OPERE: **AUDITORIUM DI SAN ROMANO - Piazza San Romano - Lucca (LU)**
RISTRUTTURAZIONE IMPIANTI E ALLESTIMENTI

PERIZIA SUPPLETIVA 2

DESCRIZIONE:
RELAZIONE ILLUSTRATIVA E TECNICA

Stralcio Pianta piano terra con indicazione della posizione dell'intervento

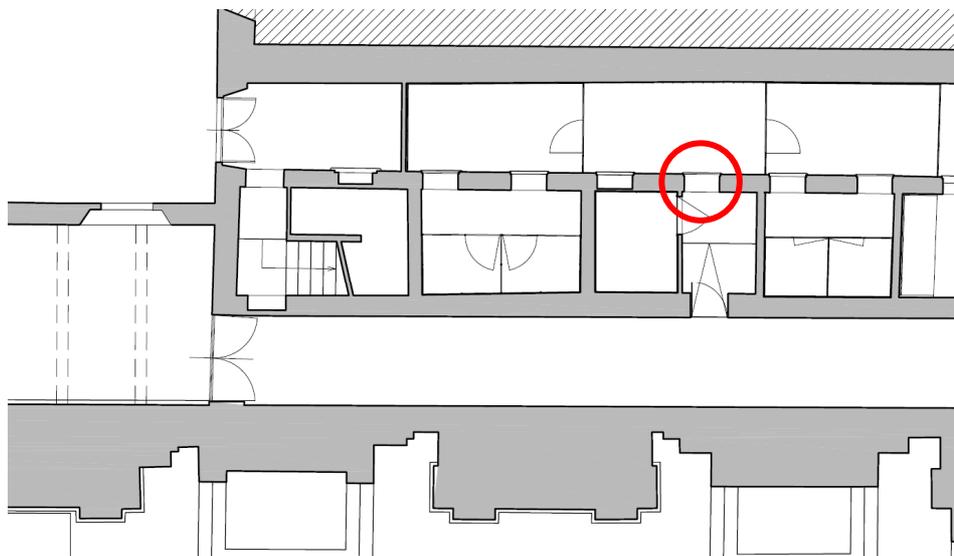
La presente Perizia Suppletiva prevede l'apposizione di una striscia adesiva a terra per evidenziare adeguatamente il dislivello presente in prossimità dei bagni maschili e femminili per il pubblico.

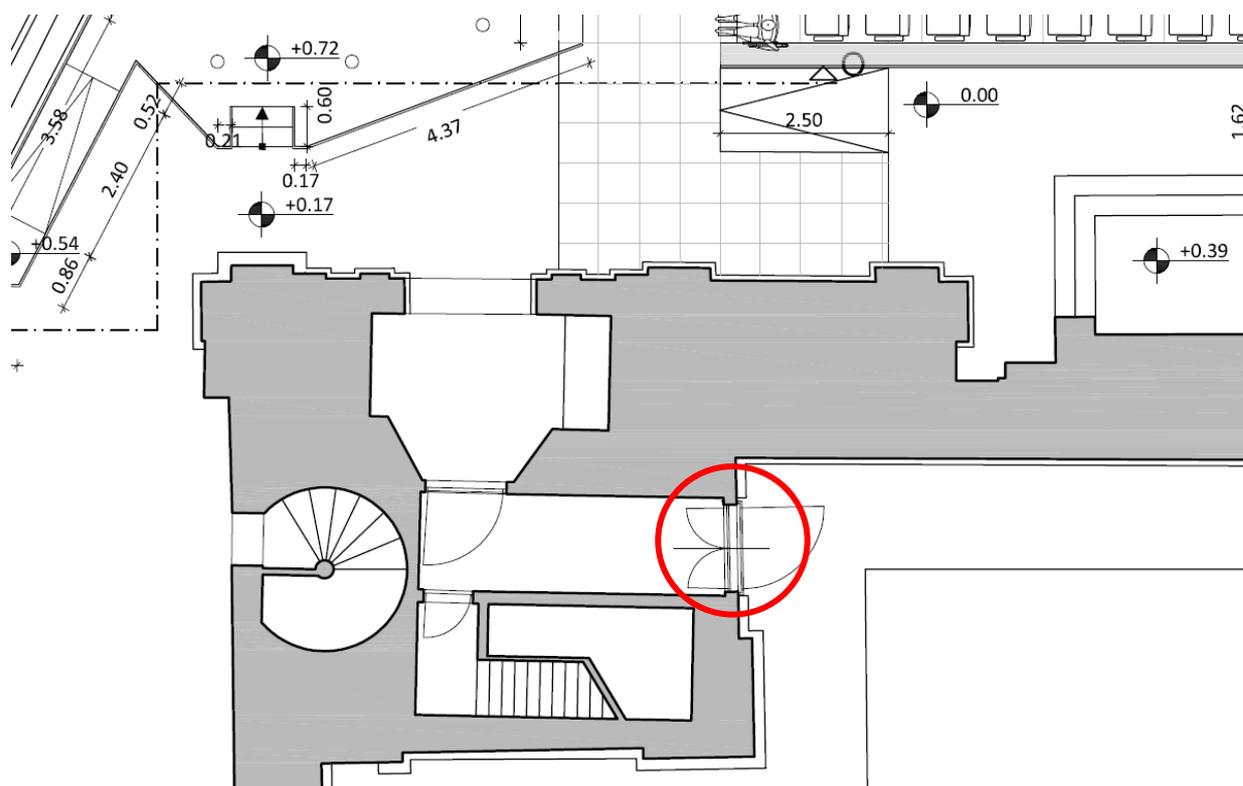
Necessita rimuovere parte del materiale combustibile estraneo collocato nei vari locali del complesso edilizio, compreso il tavolo in legno "ad uso regia" presente nella platea dell'Auditorium.

Nella Perizia Suppletiva è stata inserita la lavorazione per la rimozione della moquette posta al piano primo.

La rimozione di tutto il materiale combustibile estraneo sarà realizzata a cura dell'Ufficio Cultura dell'Amministrazione Comunale.
